GEOMATICA-EIA-CAT I-0498-2024

**MINISTERIO DE AMBIENTE**  
**DIRECCIÓN REGIONAL DE CHIRIQUÍ**  
**SECCIÓN DE EVALUACIÓN DE IMPACTO AMBIENTAL**  
**INFORME TÉCNICO DE EVALUACIÓN DE ESTUDIO DE IMPACTO AMBIENTAL**  
**No. 059-2024**

**NOMBRE DEL PROYECTO:** INSTALACIÓN DE GAVIONES PARA PROTECCIÓN DE ACANTILADO

República de Panamá  
**MINISTERIO DE AMBIENTE**  
**RESOLUCIÓN DRCH - IA - RECAT- 003-2024**  
**DE 22 DE AGOSTO DE 2024**

CORREGIMIENTO DE BOCA CHICA, DISTRITO DE  
SAN LORENZO, PROVINCIA DE CHIRIQUÍ - PROYECTO  
INSTALACION DE GAVIONES PARA PROTECCION DE  
ACANTILADO

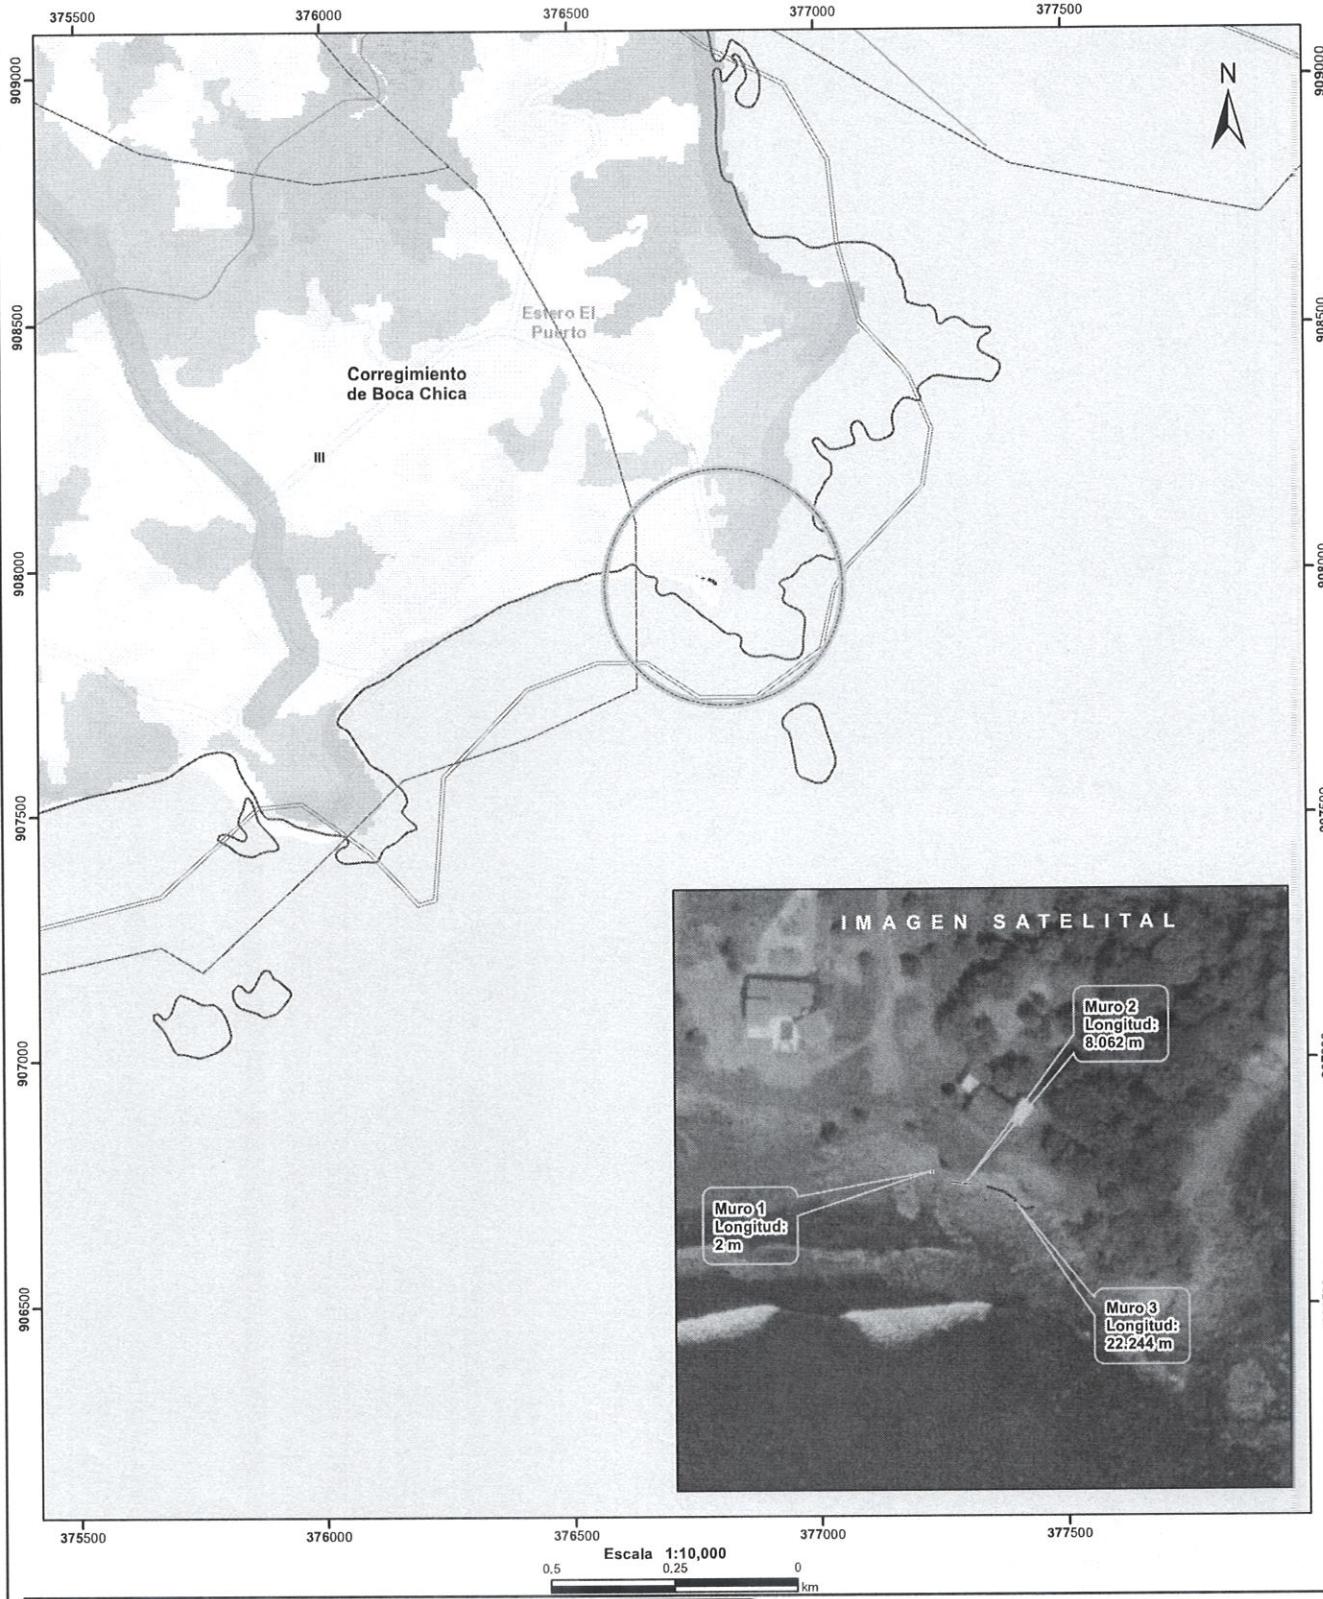
Con los datos proporcionados se generaron tres alineamientos denominados “*Muro 1*” (2m), “*Muro 2*” (8.062 m), “*Muro 3*” (22.244 m). Los mismos se ubican fuera de los límites del Sistema Nacional de Áreas Protegidas

De acuerdo a la Cobertura Boscosa y Uso del Suelo 2012, el polígono se ubica 100% en la categoría de “Área poblada”; y según la Capacidad Agrológica NO APLICA.
